DELIBERAZIONE N° 614
SEDUTA DEL 12 SET. 2019

D. L.vo n. 152/2006 (e s.m.i.) - Parte II; Parere sfavorevole della Regione Basilicata nell'ambito del procedimento di V.I.A. nazionale relativamente al progetto "Impianto per la produzione di energia elettrica da fonte eolica e relative opere di connessione, costituito da 18 aerogeneratori con potenza complessiva di 36 MW, nei comuni di Acerenza, Banzi, Palazzo San Gervasio, Genzano di Lucania e Forenza. Proponente: I.V.P.C. Power 8 S.p.A.

ALLEGATO A

RELAZIONE ISTRUTTORIA

Lay-out impianto su carta topografica CTR 25000 della regione Basilicata

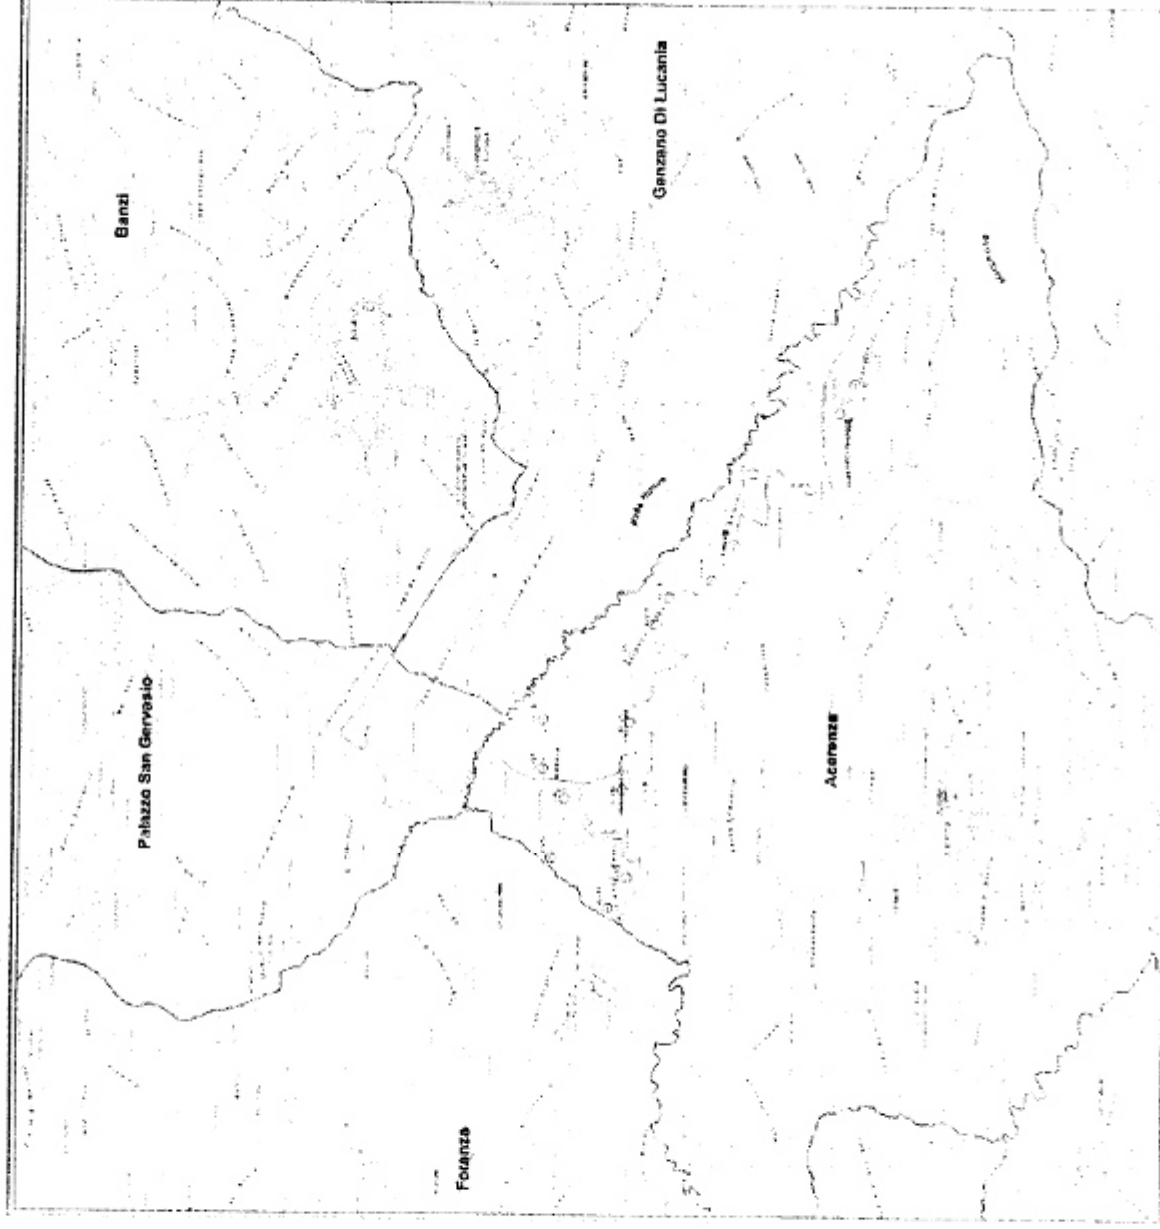
- non è stata redatta una specifica verifica sullo stato di conservazione della viabilità esistente e sulla sua idoneità alla realizzazione dell'impianto. Si evidenzia che diversi tratti viari indicati come "viabilità esistente e/o da adeguare" sono, molto probabilmente, mulattiere e carrarecce; i tratti in questione sono:

- quello compreso tra gli aerogeneratori Acr01 e Acr02;
 - il tratto finale di collegamento con l'aerogeneratore Acr08;
 - il tratto finale all'uscita dell'impianto verso la stazione utente.Risultano non comprensibili, inoltre, alcuni tratti viari di nuova costruzione che si potrebbero evitare e/o ridurre con l'interessamento della viabilità esistente; i tratti in questione sono:
